新竹縣政府工程查核代表照片表

工程名稱：新竹縣竹東鎮中興河道污水截流工程

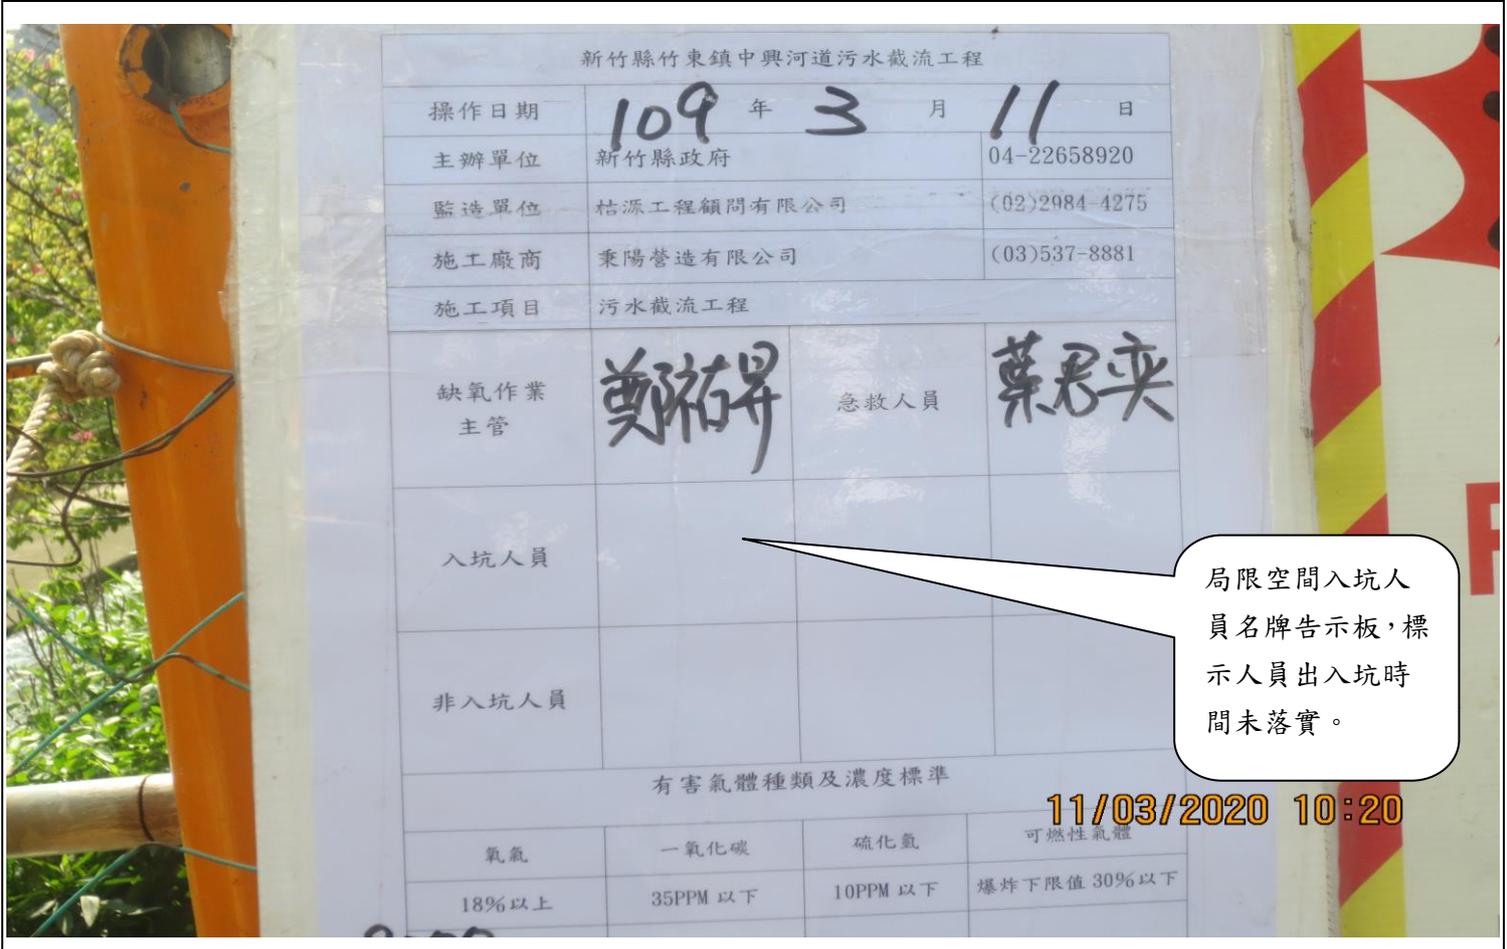
(1) 包覆踏步之塑膠袋未清除。

(2) 截流井之底層混凝土殘渣未清。

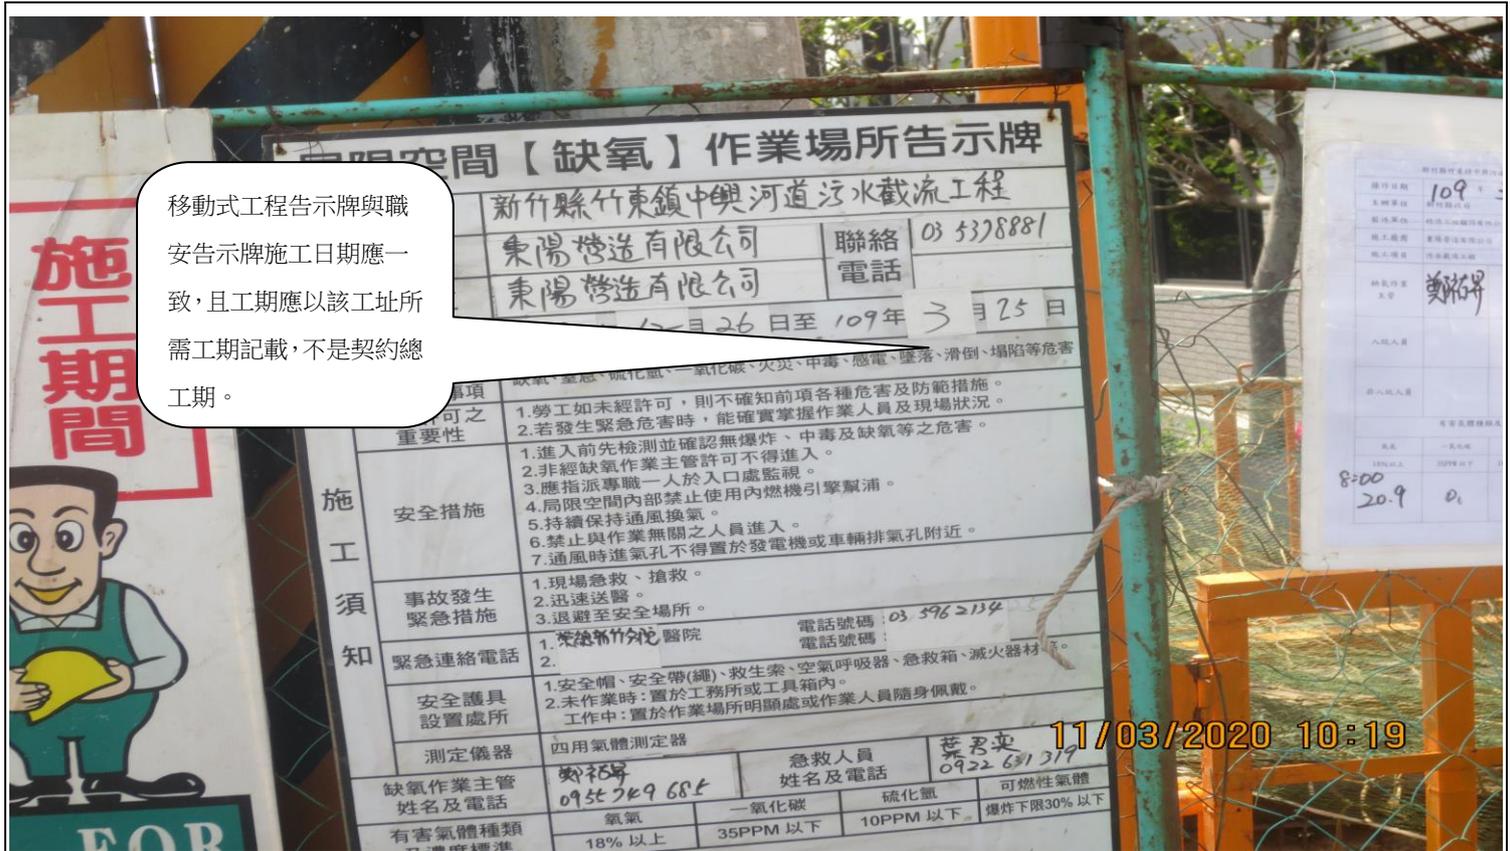
說明	信義路，假修護路面鋪設平整度不佳，請改善。
----	-----------------------

說明	局限空間入坑人員名牌告示板，標示人員出入坑時間未落實。
----	-----------------------------

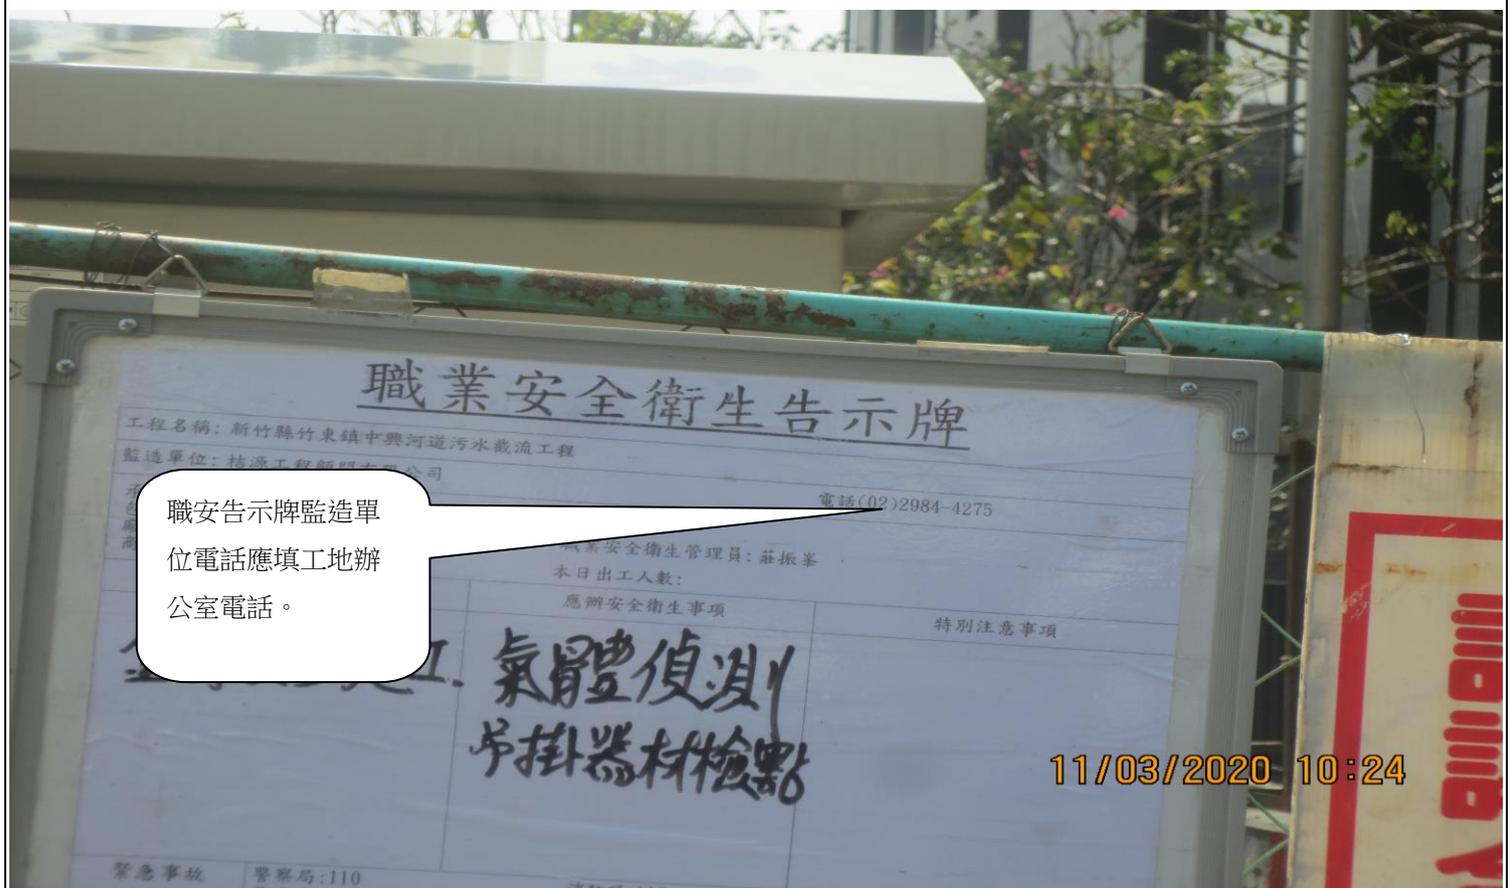
移動式工程告示牌與職安告示牌施工日期應一致，且工期應以該工址所需工期記載，不是契約總工期。

職安告示牌監造單位電話應填工地辦公室電話。

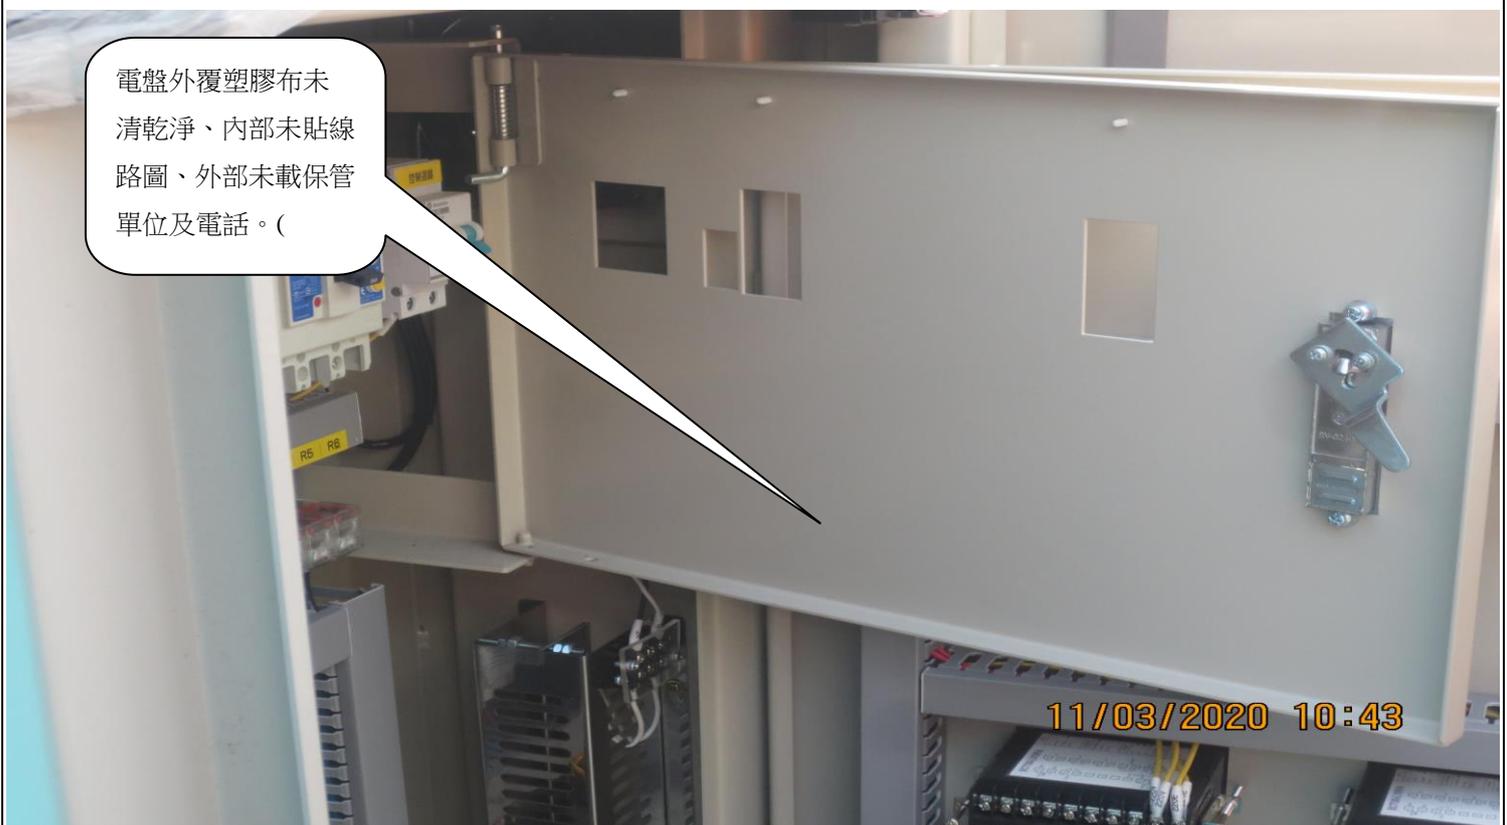
部份暫拆除之街道指示牌直接放置於工地，未確實加蓋帆布，材料保護不落實。

電盤外覆塑膠布未清乾淨、內部未貼線路圖、外部未載保管單位及電話。
